Apis PC1 - a VORN Bioenergy project

Oggetto: Procedura Abilitativa Semplificata (PAS) – Impianto di produzione biometano “APIS PC1 Società Agricola S.r.l.” in Comune di Sarmato (PC) comprensiva di modifica non sostanziale di AUA presentata dalla ditta “APIS PC1 Società Agricola S.r.l.”. ULTERIORI INTEGRAZIONI richieste da Provincia di Piacenza, AUSL di Piacenza e Soprintendenza Archeologia Belle Arti e Paesaggio per le Province di Parma e Piacenza.

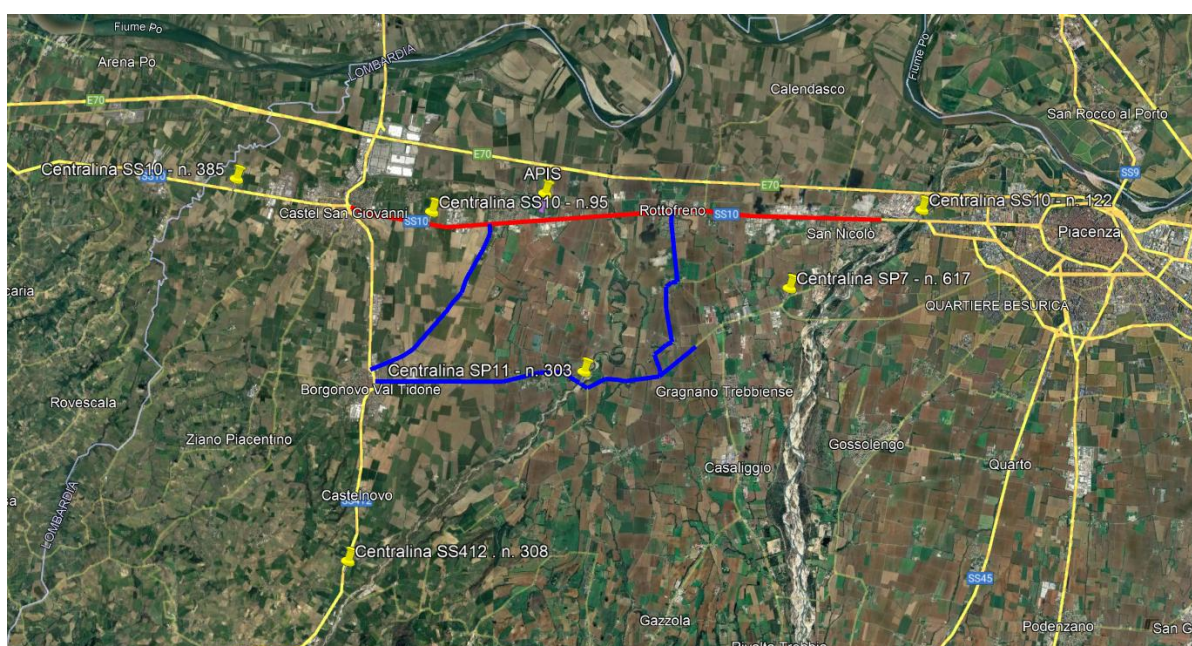
- 1) *Richiamando in particolare la richiesta comunale di “un nuovo e dettagliato piano del traffico aggiornato che esponga in modo chiaro e puntuale il numero e la tipologia di mezzi pesanti in transito, oltre che i relativi percorsi (da e per l'impianto), anche al fine di valutare le ripercussioni del traffico sulle viabilità comunali, provinciali e statali del territorio comunale ed extra comunale, sia in termini numerici sia in relazione alla tipologia di materiale trasportato; ...” si chiede di evidenziare chiaramente le variazioni previste nei flussi di traffico. In particolare, dovranno essere analizzate le eventuali interferenze generate dai mezzi pesanti lungo le strade provinciali (SP n. 37 di Sarmato, SP n. 11 Mottaziana e SP n. 48 di Centora) e gli impatti conseguenti che tali variazioni potrebbero determinare sull'attuale viabilità.*

Nella sopracitata relazione veniva valutata l'incidenza del traffico indotto sulla SS10, in quanto tale arteria viaria verrà interessata dal transito di tutti i mezzi in entrata ed in uscita dallo stabilimento.

Per quanto concerne l'impatto su SP37, SP11 ed SP48, si riportano nel seguito alcune considerazioni.

Il traffico generato dall'impianto, in accordo con la modifica impiantistica proposta, si attesta pari a circa 16 mezzi pesanti/giorno, di cui n. 10 mezzi per il conferimento delle biomasse in ingresso e n. 6 mezzi per il conferimento del digestato solido e del digestato liquido in uscita. Considerando la localizzazione dei conferitori, si prevede che i 10 mezzi/giorno per il trasporto delle biomasse in ingresso transitino unicamente dalla SS10.

Mentre per quanto riguarda il conferimento dei digestati ai terreni per lo spandimento, si prevede che circa n. 1 mezzo al giorno percorra la SP37, per raggiungere i terreni posti a sud di Sarmato, mentre la restante parte (5 mezzi/giorno) percorre unicamente la SP10, in quanto la maggior parte dei terreni di utilizzo finale sono posti a sud di Piacenza.

Pertanto non si hanno incidenze sul traffico relativo alla SP11 e la SP48.

Per la valutazione del traffico sulla SP37, considerando che questa non è interessata dalla presenza di una centralina di rilevamento dei transiti dei mezzi, questi sono stati desunti, incrociando i dati, relativi al 2024, delle centraline presenti nell'area in esame, riportate nell'immagine seguente.

In particolare sono stati valutati i dati di TGM del 2024 delle seguenti stazioni:

- Centralina n. 95 – SS10;
- Centralina n. 385 – SS10;
- Centralina n. 308 – SS412;
- Centralina n. 303 – SP11;
- Centralina n. 617 – SP7;
- Centralina n. 122 – SS10.

Utilizzando i dati delle centraline n. 385, 308 e 122, per determinare gli ingressi e le uscite dall'area in esame, considerando quindi la rete viaria di interesse come un sistema chiuso, sono stati stimati i seguenti flussi di traffico relativi alla SP37 (i valori di traffico riportati fanno riferimento unicamente al transito di mezzi pesanti).

SP37	TGM 2024 Mezzi pesanti	TGM di progetto Mezzi pesanti	Differenza
Direzione Sarmato – Borgonovo Valtidone	17 mezzi/giorno	18 mezzi/giorno	1 mezzi/giorno (+ 6%)
Direzione Borgonovo Valtidone – Sarmato	7 mezzi/giorno	8 mezzi/giorno	1 mezzi/giorno (+ 14%)

Considerando che i flussi di traffico sulla SP37 sono stati stimati per difetto (in quanto non disponibili i dati di traffico reali), si è deciso di valutare l'incidenza del passaggio dei mezzi di impianto in condizioni conservative, **si considera che l'incremento del traffico dato dal transito di n. + 1 mezzo/giorno sia del tutto trascurabile.**
